Aggiornamento del Piano Stralcio di Bacino
per l’Assetto Idrogeologico (P.A.I.)
(Art. 68 commi 4bis e 4ter del D. Lgs. 3 Aprile 2006, n. 152 e ss.mm. e ii.)

GEOMORFOLOGIA COMUNE DI MESSINA

RELAZIONE

COMUNE DI MESSINA (ME) Aggiornamento del sito di attenzione per elevata e molto elevata suscettibilità alle colate rapide

Fig. 1 – Modifiche definite con lo studio della pratica 1.

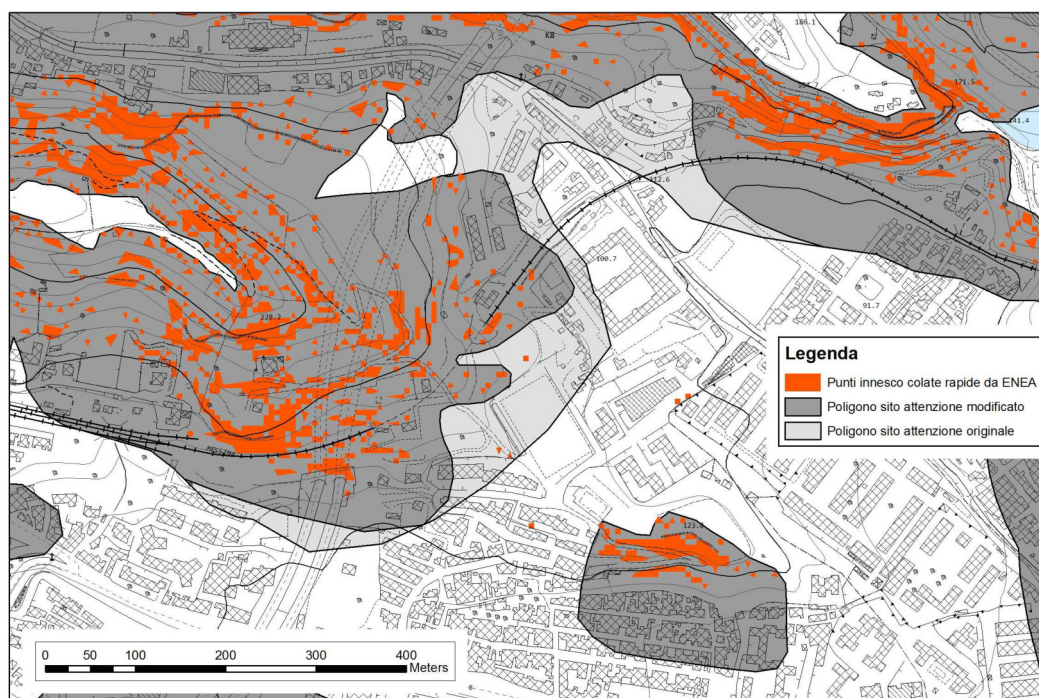
Sulla base di un rilievo geomorfologico di dettaglio e avendo a riferimento i punti di innesco individuati dallo studio ENEA 2013, sono state ipotizzate tre aree di possibile distacco di colate rapide a monte del sito di progetto; con l'ausilio delle formule di propagazione indicate nello stesso studio ENEA, si è verificato che le colate potenziali non raggiungono le aree destinate alla realizzazione di una struttura in sopraelevazione nel campo sportivo "Marullo Despar Stadium". Le indicazioni dello studio del tecnico incaricato hanno determinato la modifica visibile nel seguente stralcio cartografico.

Fig. 2 – Modifiche definite con lo studio della pratica 2.

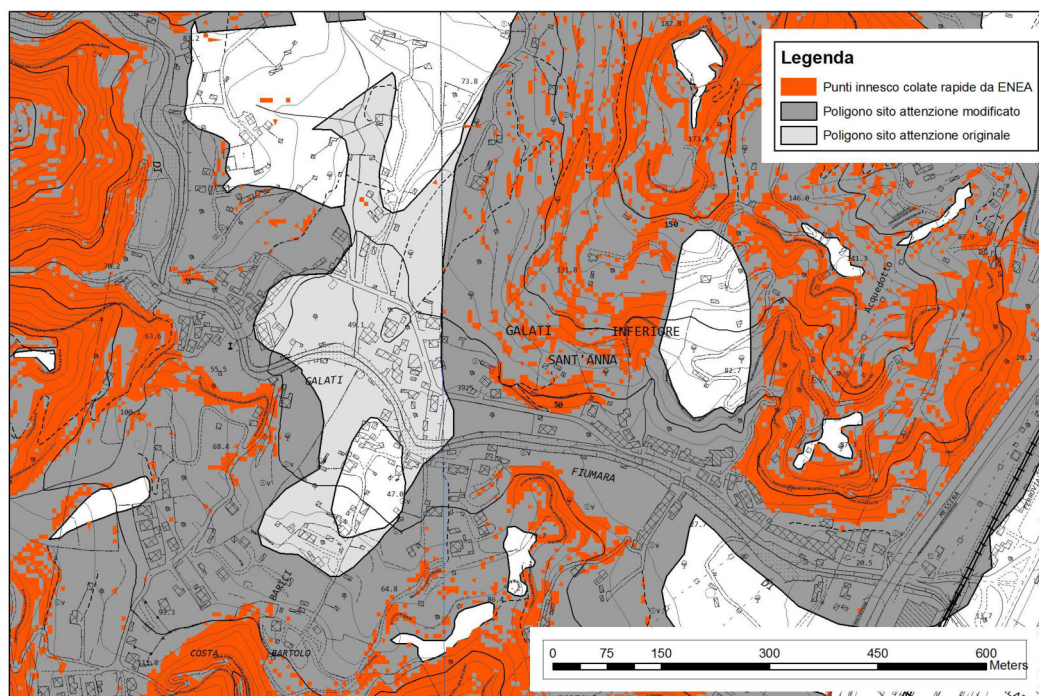
Dopo aver espletato gli studi della Fase 0 preliminare, in base a quanto stabilito dalle direttive sugli studi di pericolosità delle colate rapide (vedi appendice aggiornamento Messina 2021), il tecnico ha approfondito le analisi con una modellazione della colata di progetto, tramite software dedicato. La simulazione dell'evento di Colata Rapida e quindi di verifica della delimitazione del Sito di Attenzione è stata condotta sul fianco est di Puntale Ulivito, che sottende l'area del progetto. Altri versanti sono stati esclusi in base al riconoscimento che gran parte dei punti di innesco considerati dallo studio ENEA 2013, sono risultati ubicati in corrispondenza di salti morfologici artificiali che non possono determinare colate con propagazione significativa. Lo spessore della coltre detritica soggetta a rilascio è stato riscontrato in situ e valutato cautamente omogeneo, pari a 0.70 m.

I risultati evidenziano una propagazione che non interferisce con l'area del progetto per la realizzazione di un immobile ad uso residenziale, con annesso locale di servizio, per la conduzione di un fondo agricolo.

Le indicazioni dello studio con simulazione della colata di progetto è stato valutato positivamente ai fini della modifica del poligono del sito di attenzione, con le determinazioni illustrate nel seguente stralcio cartografico.

Fig. 3 – Modifiche definite con lo studio della pratica 3 e 4.

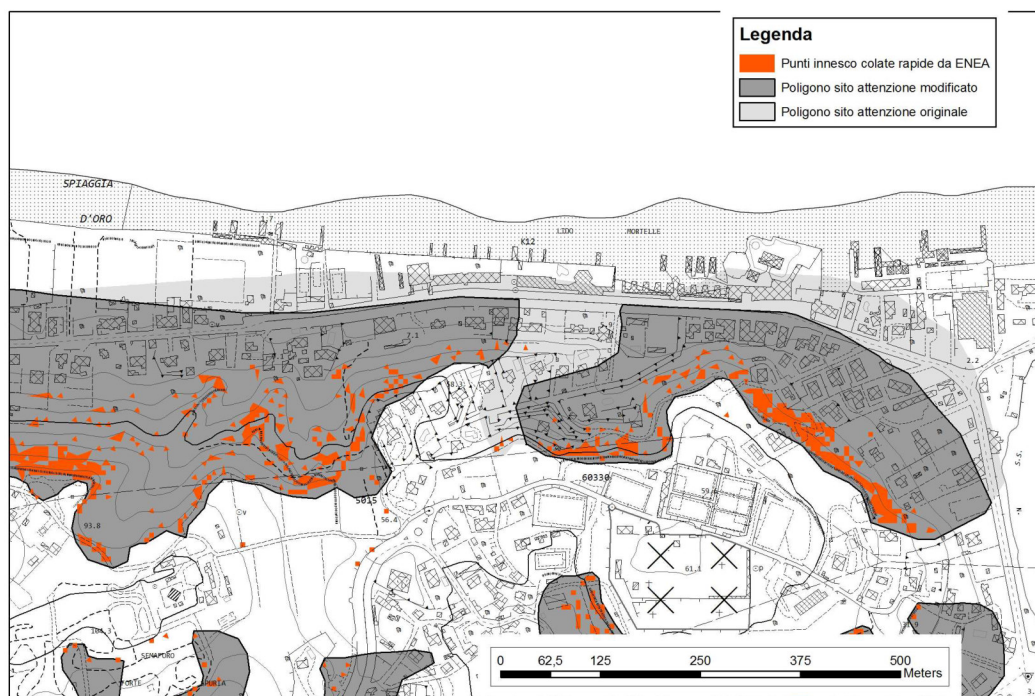
Nel primo caso, relativo alle analisi a monte del Lido Mortelle, il tecnico ha evidenziato la situazione morfologica dei versanti a monte e le caratteristiche dell'area di raccordo con la piana costiera. Nello studio si dimostra graficamente e con foto di dettaglio che i pochi punti di innesco presenti corrispondono a modesti salti morfologici isolati che non possono determinare colate rapide capaci di raggiungere l'area di progetto.

Nelle conclusioni si definiscono le zone non interessate da colate rapide a monte dello stabilimento balneare, oggetto di un progetto di ristrutturazione.

Nel secondo caso, dopo aver individuato, in relazione alla posizione morfologica del progetto, l'area di innesco che con maggiore probabilità può andare a colpire il sito del fabbricato in esame, il professionista ha effettuato la modellazione della colata rapida con l'ausilio di un software specifico di simulazione – RAMMS (Rapid Mass Movements Simulation) – sezione DEBRISFLOW.

Le determinazioni effettuate dai due studi hanno permesso di valutare positivamente la richiesta di modifica del poligono del sito di attenzione, come evidenziato nel seguente stralcio cartografico di figura 3.

Fig. 4 – Modifiche definite con lo studio della pratica 5.

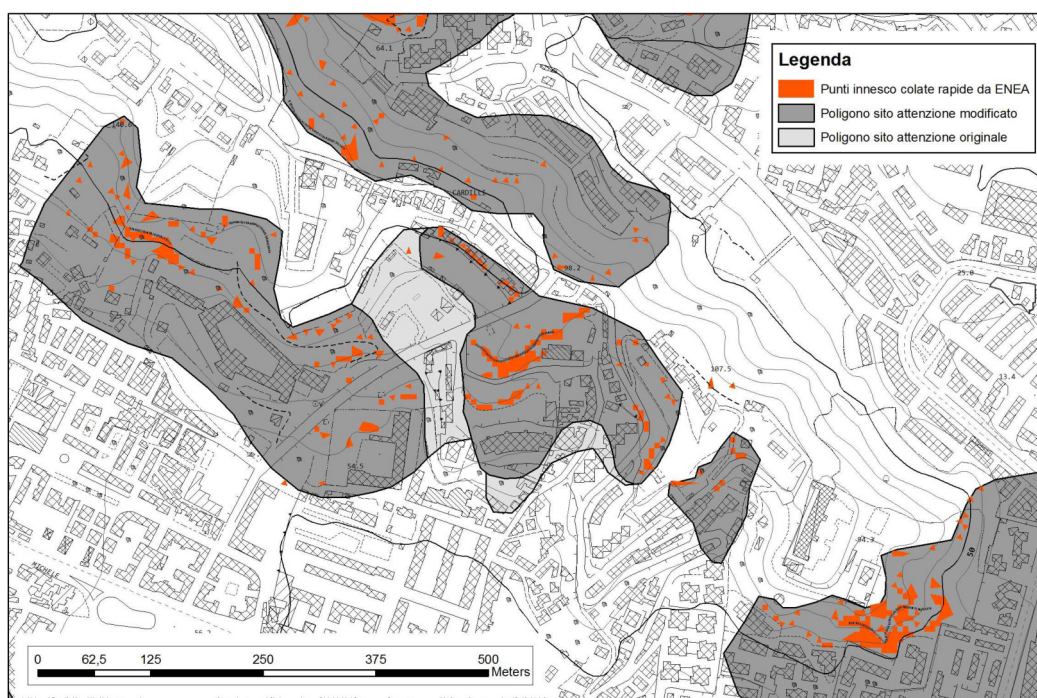
In questo caso, lo studio ha dimostrato che le caratteristiche morfologiche delle aree prossime a quelle del progetto per il cambio di destinazione d'uso con opere, di un immobile sito in via Salita Tremonti Piano Cardillo n. 29, sono tali da non permettere la formazione di aree di innesco significative, ad eccezione di alcuni salti morfologici in gran parte artificiali e protetti.

In base alle cartografie tematiche di dettaglio fornite dal tecnico incaricato, è stato possibile modificare il limite del poligono del sito di attenzione con le determinazioni illustrate nella seguente figura 4.

Fig. 5 – Modifiche definite con lo studio della pratica 6.

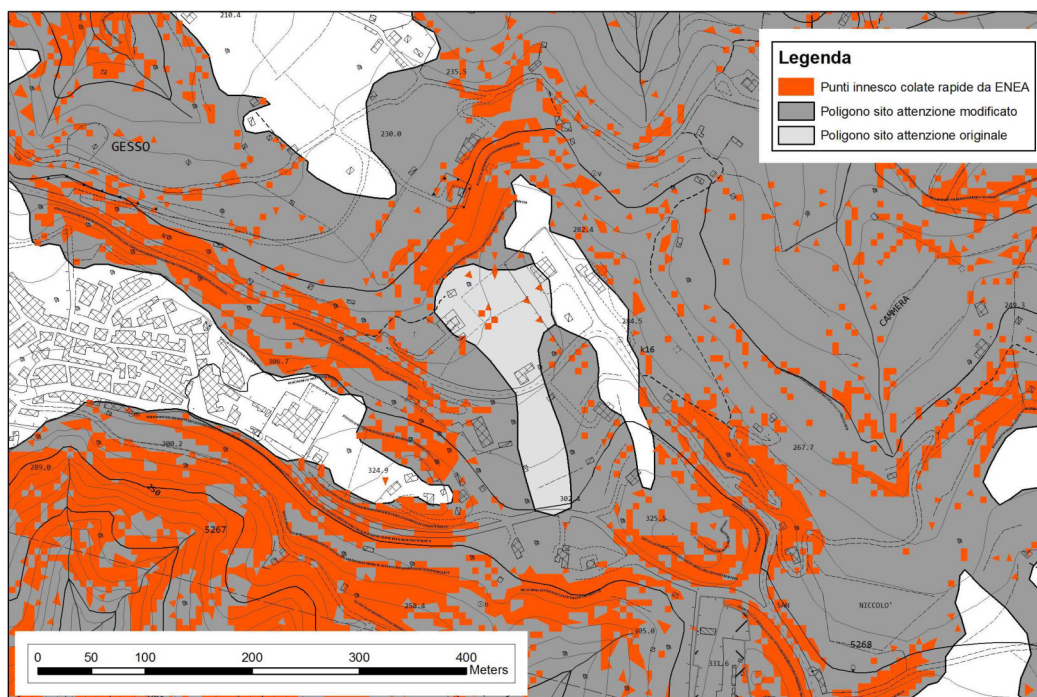
Nell'area circostante il progetto per una realizzazione di un immobile a servizio del fondo agricolo, è stato eseguito uno studio geologico di dettaglio seguendo i contenuti definiti in sede di aggiornamento del PAI del Comune di Messina, del 2021.

Lo studio ha comportato la modellazione della colata di progetto con software dedicato che ha dimostrato il non coinvolgimento del sito di progetto. In base alle determinazioni della simulazione e considerando le zone intorno l'area studiata, è stato possibile individuare le correzioni del limite del sito di attenzione come illustrate nel seguente stralcio di figura 5.

Fig. 9 – Modifiche definite con lo studio della pratica 10.

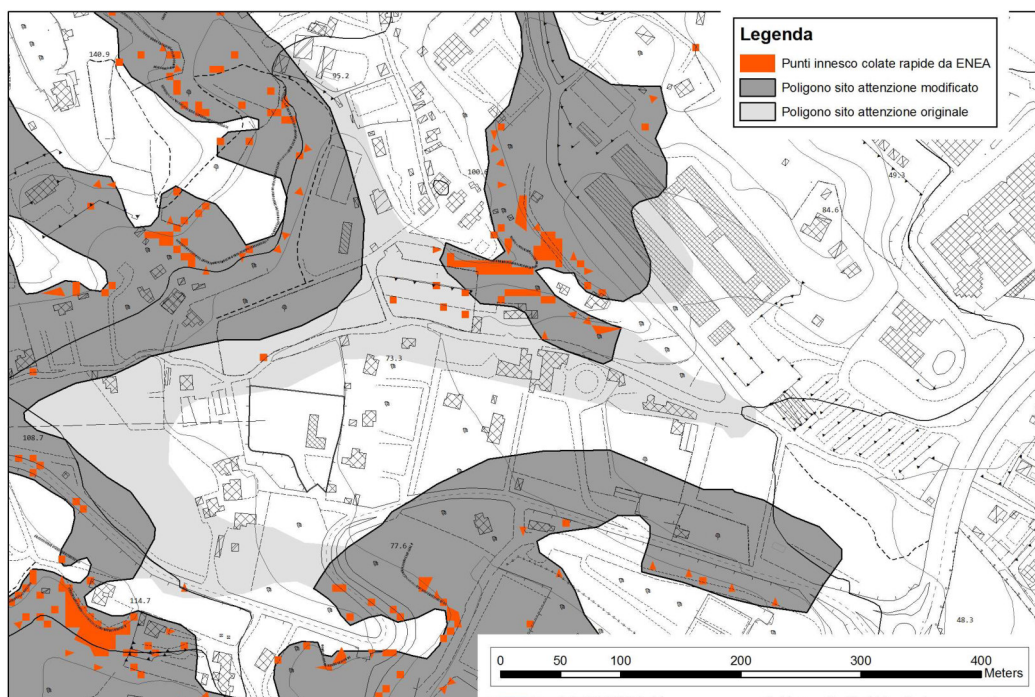
Lo studio di compatibilità per una ristrutturazione edilizia, attraverso demolizione e ricostruzione, con modifiche della sagoma, da realizzarsi in Contrada Zuccherò nel Villaggio di sant'Agata, ha verificato, attraverso i contenuti previsti per gli studi sulla pericolosità da colata rapida, che la perimetrazione del sito di attenzione nell'area dove sono previste le opere, risulta sovrastimata.

Lo studio ha infatti dimostrato con opportuna documentazione fotografica e di rilievo, che i punti di innesco dei fenomeni franosi riportati nella "Carta dei Punti di Innesco" sono riconducibili a muri di contenimento realizzati per la sistemazione del versante e a piccoli salti morfologici.

Sulla base degli elaborati acquisiti, è stato possibile modificare il limite del sito di attenzione, come illustrato nel seguente stralcio di figura 9.

Fig. 10 – Modifiche definite con lo studio della pratica 11.

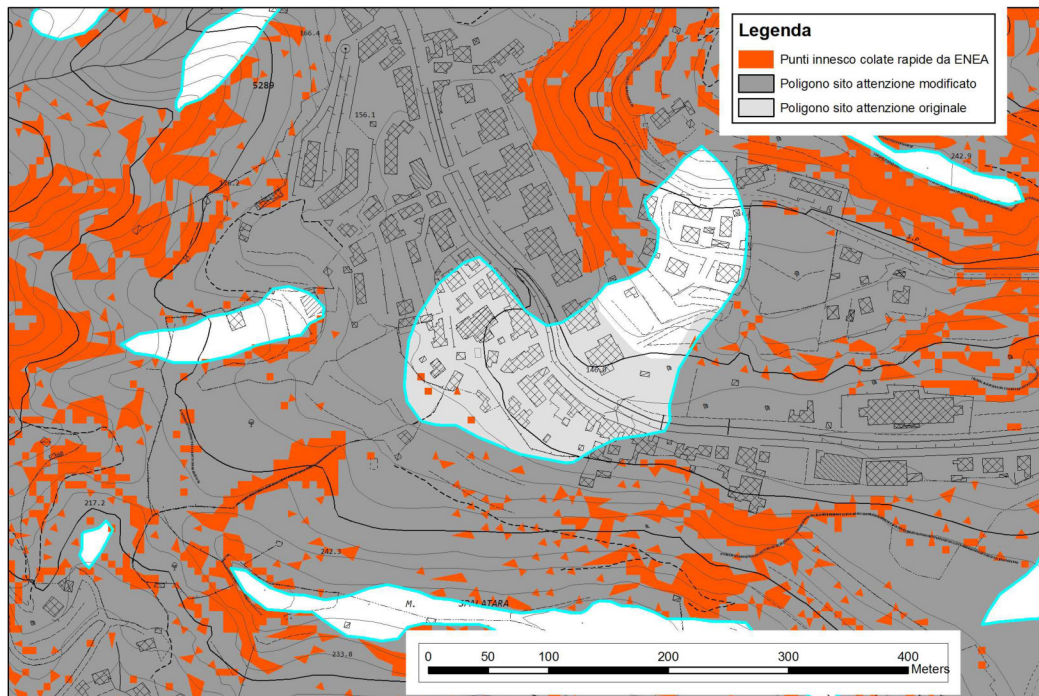
Ai fini della ristrutturazione di un edificio prossimo all'alveo del T. Cataratti, è stato realizzato uno studio geomorfologico coerente con le procedure previste per gli studi sulla pericolosità delle colate rapide. In questo caso, oltre a dimostrare la presenza di un versante terrazzato e ben mantenuto, in corrispondenza dei punti di innesco determinati dallo studio ENEA 2013, il professionista ha verificato la propagazione di una colata di progetto che abbia inizio dalla porzione più elevata del versante.

Con l'ausilio delle formule sperimentali contenute nello studio ENEA e delle formule da fonti bibliografiche, è stato dimostrato un limite di propagazione verso valle che non raggiunge le tre file di fabbricati in destra idrografica del T. Cataratti.

In base ai risultati dedotti dallo studio allegato alla pratica di compatibilità geomorfologica, è stato possibile effettuare la variazione del limite del sito di attenzione come illustrato in figura 10.
